## リコール届出一覧表

リコール届出日：令和 元年 7月 5日

リコール届出番号	外 - 2887	リコール開始日：令和 元年 7月 5日
届出者の氏名又は名称	プジョー・シトロエン・ジャポン株式会社 代表取締役 クリストフ プレヴォ (製作者名： オートモビル・プジョー) (問い合わせ先：0120-840-240 プジョーコール)	
不具合部位 (部品名)	加速および制動装置 (アクセル/ブレーキペダルブラケット)・エアバッグ装置 (エアバッグコントロールユニット)・乗車装置 (リヤシート)・乗員拘束装置 (シートベルト)	
基準不適合状態にあると認める構造、装置又は性能の状況及びその原因	①アクセル及びブレーキのサポートブラケットにおいて、締め付け作業が不適切なため、締め付けトルクが不足している可能性がある。そのため、走行振動等により当該ナットが緩み、最悪の場合、ナットが外れてアクセルおよびブレーキ操作ができなくなるおそれがある。 ②エアバッグコントロールユニットの取付けナットにおいて、締め付け作業が不適切なため、締め付けトルクが不足している可能性がある。そのため、走行振動等により当該ナットが緩み、最悪の場合、ナットが外れてエアバッグコントロールユニットが脱落し、エアバッグの作動ができなくなるおそれがある。 ③リヤシートバック固定用ボルトにおいて、締め付け作業が不適切なため、締め付けトルクが不足している可能性がある。そのため、走行振動等により当該ナットが緩み、最悪の場合、ナットが外れて乗員の拘束ができなくなるおそれがある。 ④リヤシートバックおよびシートベルト全席において、締め付け作業が不適切なため、締め付けトルクが不足している可能性がある。そのため、走行振動等により当該ナットが緩み、最悪の場合、ナットもしくはボルトが外れて乗員の拘束ができなくなるおそれがある。	
改善措置の内容	①～④全車両、当該ナットおよびボルトの締め付け状態を確認し、トルクが不足している場合は、規定のトルクで締め付ける。	
不具合件数	0 件	事故の有無 0 件
発見の動機	本国からの情報による。	
自動車使用者及び自動車分解整備事業者に周知させるための措置	<ul style="list-style-type: none"> <li>● 使用者 : 電話・ダイレクトメールにて通知する。</li> <li>● 自動車分解整備事業者: 対象台数が極めて少数であり、全ての使用者を把握しているため、機関誌等への掲載は行わない。</li> <li>● 対策実施済車両 : 対策済車両には、運転者席側ドア開口部のドアロックストライカー付近に外-2887のステッカーを貼付する。</li> </ul>

## 改善箇所説明図

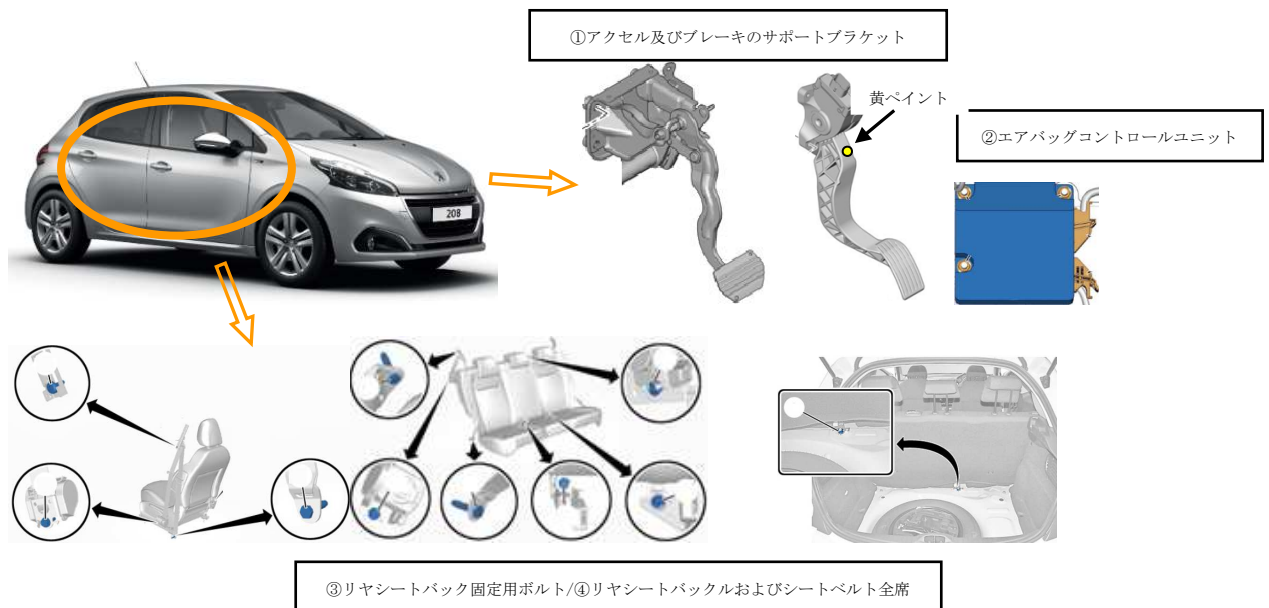
- ①アクセル及びブレーキのサポートブラケットにおいて、締め付け作業が不適切なため、締め付けトルクが不足している疑いがある。そのため、走行振動等により当該ナットが緩み、最悪の場合、ナットが外れてアクセルおよびブレーキ操作ができなくなるおそれがある。
- ②エアバッグコントロールユニットの取付けナットにおいて、締め付け作業が不適切なため、締め付けトルクが不足している疑いがある。そのため、走行振動等により当該ナットが緩み、最悪の場合、ナットが外れてエアバッグコントロールユニットが脱落し、エアバッグの作動ができなくなるおそれがある。
- ③リヤシートバック固定用ボルトにおいて、締め付け作業が不適切なため、締め付けトルクが不足している疑いがある。そのため、走行振動等により当該ナットが緩み、最悪の場合、ナットが外れて乗員の拘束ができなくなるおそれがある。
- ④リヤシートバックルおよびシートベルト全席において、締め付け作業が不適切なため、締め付けトルクが不足している疑いがある。そのため、走行振動等により当該ナットが緩み、最悪の場合、ナットもしくはボルトが外れて乗員の拘束ができなくなるおそれがある。

- ①～④全車両、当該ナットおよびボルトの締め状態を確認し、トルクが不足している場合は、規定のトルクで締め付ける。
